<b>CONCEPTO TÉCNICO SOBRE NECESIDAD DE ESTUDIOS DETALLADOS DE AMENAZA Y RIESGO POR FENOMENOS DE REMOCIÓN EN MASA DENTRO DEL TRÁMITE DE LICENCIA URBANÍSTICA</b>	Código:	<b>GPR-FT-10</b>
		Versión:	<b>03</b>
		Código Documental:

<b>1.1 CONCEPTO TÉCNICO No. CT:</b>	<b>5834</b>
<b>1.2 ÁREA:</b>	TÉCNICA Y DE GESTIÓN
<b>1.3 COORDINACIÓN:</b>	INVESTIGACIÓN Y DESARROLLO
<b>1.4 REFERENCIA CRUZADA RADICADO FOPAE:</b>	2010ER6664
<b>1.5 RESPUESTA OFICIAL No.</b>	RO-42076

<b>2.1 SOLICITANTE:</b>	CURADURÍA URBANA No. 1
<b>2.2 PROYECTO:</b>	Carrera 2 Este No. 70 A – 41
<b>2.3 LOCALIDAD:</b>	2. Chapinero
<b>2.4 UPZ:</b>	90. Pardo Rubio
<b>2.5 BARRIO O SECTOR CATASTRAL:</b>	Sector Catastral Las Acacias
<b>2.6 DIRECCIÓN:</b>	Carrera 2 Este No. 70 A – 41
<b>2.7 CHIP:</b>	AAA0089HBRJ
<b>2.8 MANZANA CATASTRAL:</b>	16
<b>2.9 PREDIO CATASTRAL:</b>	15
<b>2.10 ÁREA (m<sup>2</sup>):</b>	692.0
<b>2.11 FECHA DE VISITA:</b>	Mayo 28 de 2010

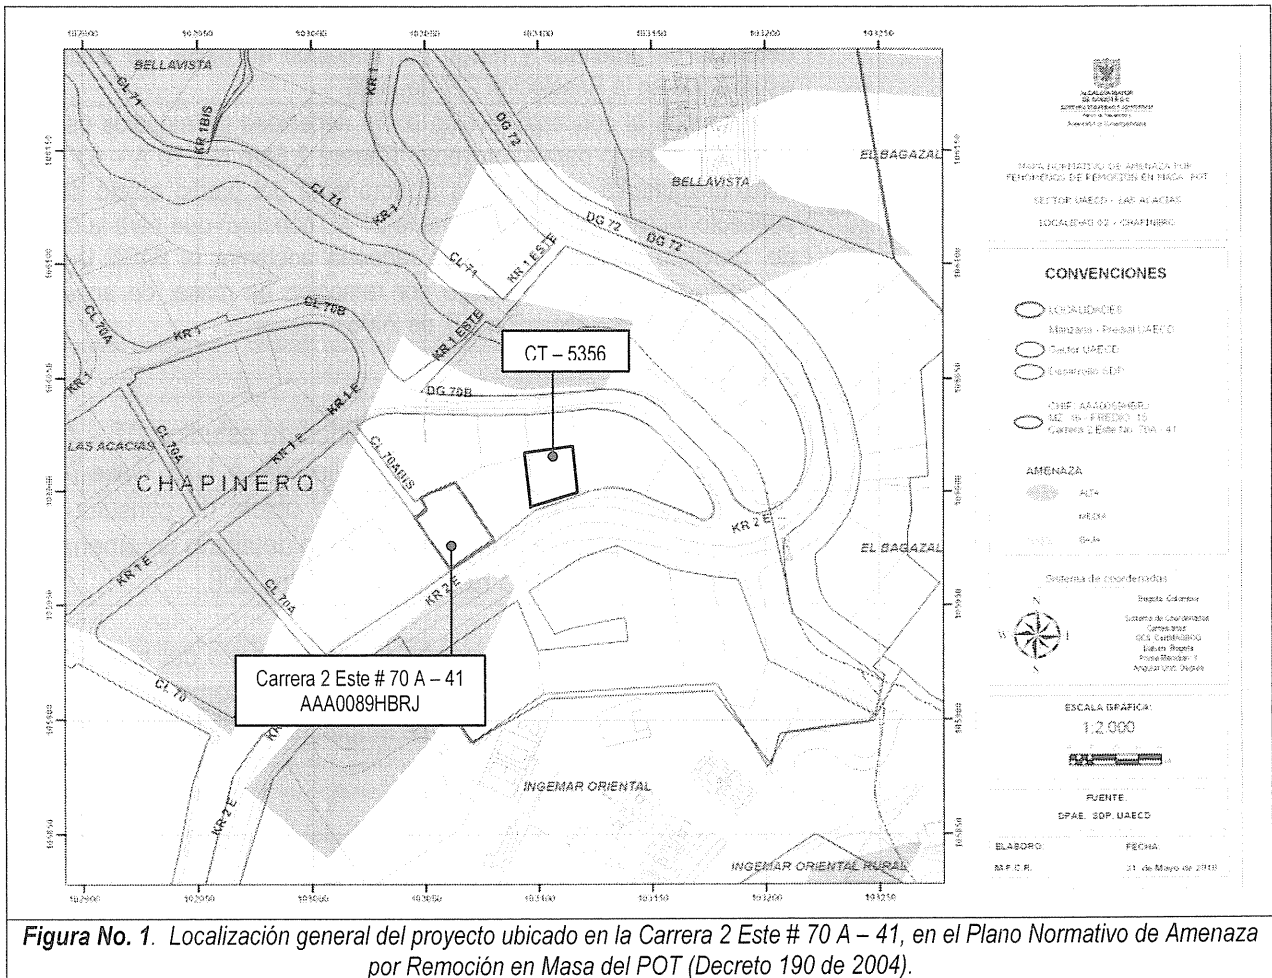
Conforme con el plano normativo de "Amenaza por Remoción en Masa" del Plan de Ordenamiento Territorial de Bogotá – POT, el sector donde se localiza el predio donde se implantará el proyecto ubicado en la Carrera 2 Este # 70 A – 41, en el Sector Catastral Las Acacias, de la localidad de Chapinero, se encuentra en una zona de AMENAZA MEDIA por procesos de remoción en masa (Figura No. 1).

Fotografía No. 1. Vista externa frontal del predio de la Carrera 2 Este # 70 A - 41, en el sector catastral Las Acacias de la Localidad de Chapinero.

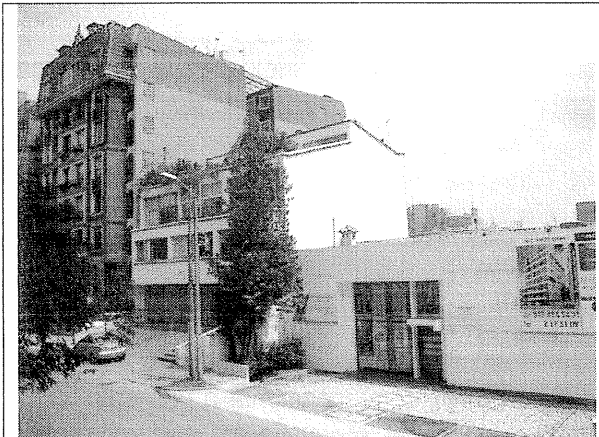
La zona donde se busca desarrollar el proyecto corresponde con uso de suelo urbano con edificaciones de tipo residencial. Es un sector consolidado con densidad de construcción alta, contando con vías pavimentadas (ver Fotografías No. 1 y 2); así mismo, las vías del sector cuentan con sistemas de drenaje para el manejo de escorrentía superficial, que se conectan con la red de alcantarillado pluvial; también cuenta con un sistema de alcantarillado sanitario. En la zona se encuentran edificaciones hasta de siete (7) pisos en altura, en un terreno con pendiente media.

En el momento de la visita técnica al predio de la Carrera 2 Este # 70 A – 41, en el sector catastral Las Acacias de la Localidad de Chapinero, se encontró en la parte frontal del predio, sobre la Avenida Circunvalar, una edificación relativamente nueva de un nivel, correspondiente a una sala de ventas (ver Fotografía No. 1); en la parte posterior del predio se evidencia la existencia de una construcción antigua, correspondiente a una vivienda de dos niveles en mampostería de adobe, con algunas vigas y columnas en madera y con cubierta en teja de barro, debido a que no fue posible acceder al predio, no se pudo establecer el estado de dicha edificación al interior de la misma.

Fotografía No. 3. Vista de las edificaciones aledañas al costado sur del predio de la Carrera 2 Este # 70 A - 41, en el sector catastral Las Acacias de la Localidad de Chapinero.

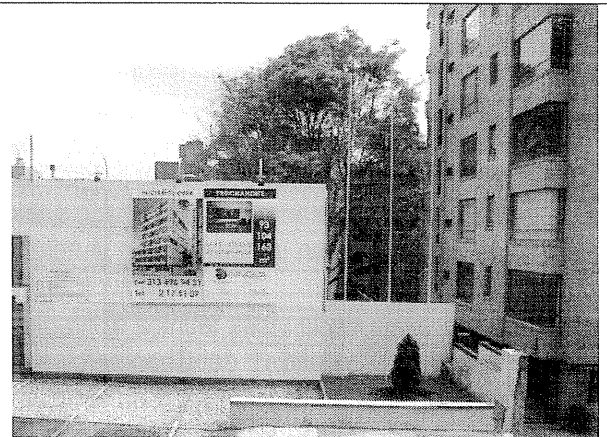
El diseño geotécnico debe garantizar en todo momento la estabilidad general del lote, de su entorno y de los elementos de infraestructura existente previendo la generación de posibles condiciones de riesgo público, especialmente sobre las edificaciones de vivienda ubicadas a los costados norte y sur del predio (ver Fotografías 3 y 4), así como sobre la Avenida Circunvalar, cuyas condiciones de estabilidad deben ser garantizadas por el responsable del proyecto.
